ATA System: 73-00-00 Fuel system

## BOLETIN DE ALERTA DE SERVICIO

### Reemplazo de la manguera de presión de la bomba de combustible ref. nº 893114 en los motores ROTAX® tipo 912 (Series)

Reemplazo de la manguera de presión de la bomba de combustible referencia nº 893114 en los motores ROTAX® tipo 912 (Series).

Fig.1  
Bomba de Combustible

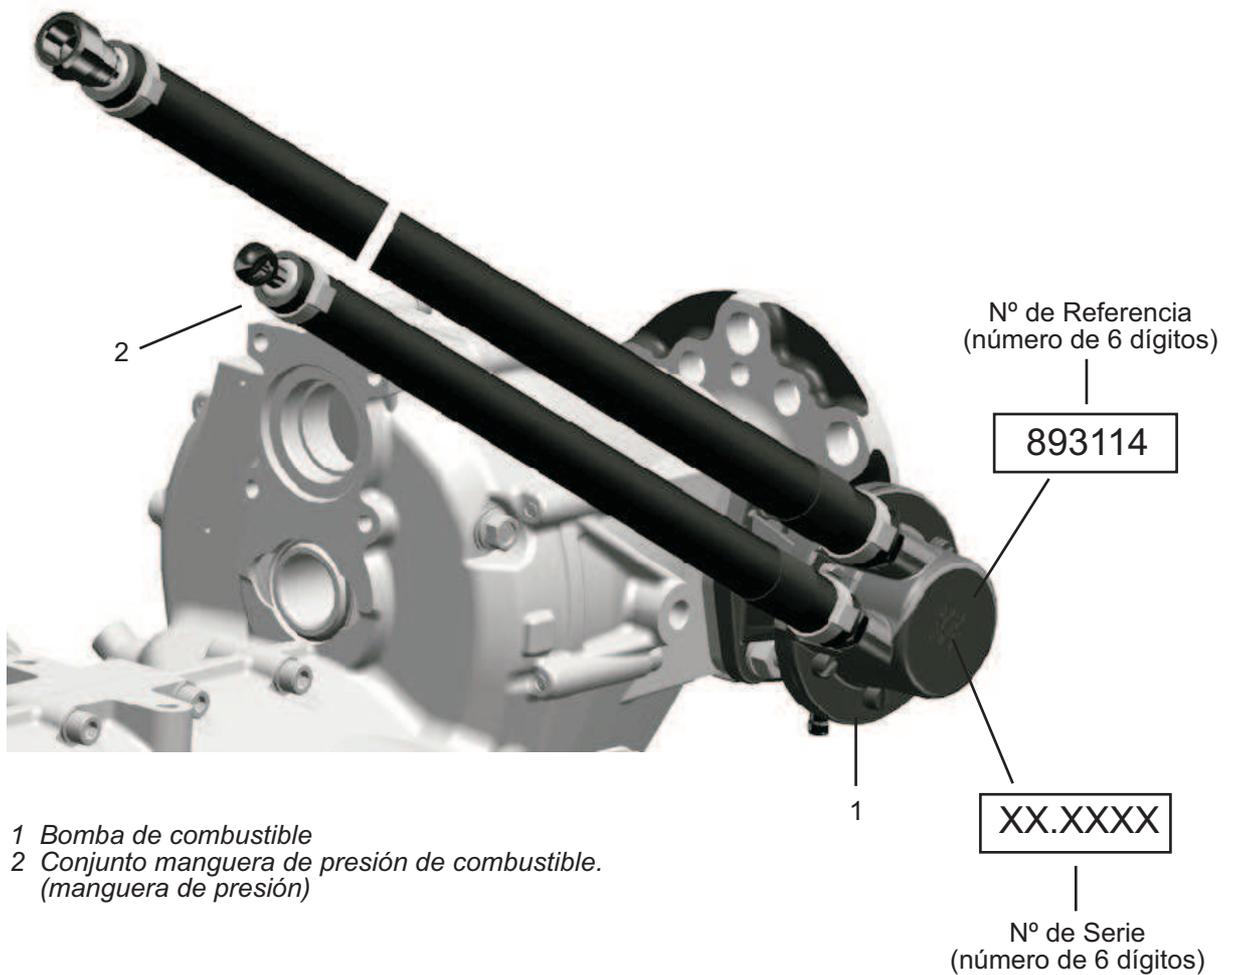
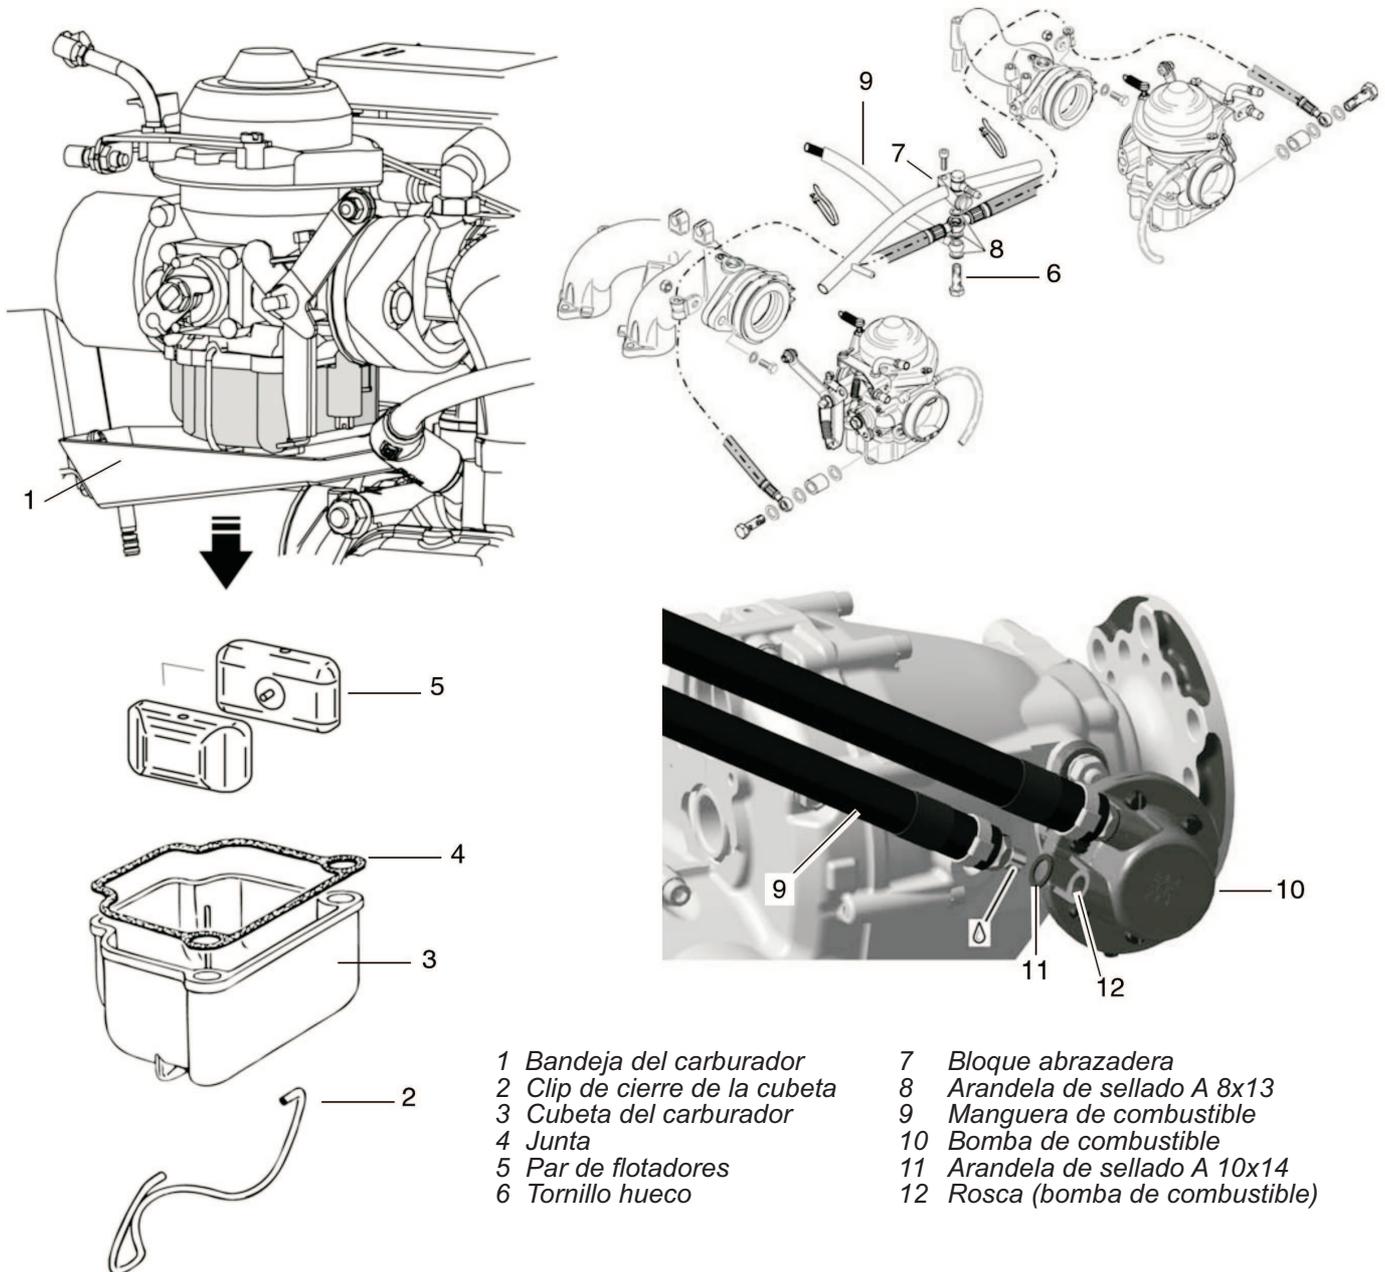
si están equipados con la bomba de combustible original ROTAX® nº serie 893114.  
Ver Fig. 1

Debido a variaciones en la fabricación de las mangueras de combustible, pueden desprenderse partículas de caucho. Esas partículas pueden interferir o suprimir la mezcla de combustible en el carburador. Esta alteración en la mezcla de combustible puede dar lugar a un funcionamiento forzado del motor, fallos en el motor y puede causar una parada del motor.

Fig. y nº	Nº recamb nuevo	Cant. /motor	Descripción	Nº recamb antiguo	Aplicación
2, 9	874336	1	Conjunto manguera combustible	874335	Conj. bomba comb. nº recamb. 893114 (manguera presión)
11	250425	1	Arand. sellado A10x14	230150	Mang. Combustible
8	-	3	Arand. sellado A8x13/0.8	950143	Bloque abrazadera
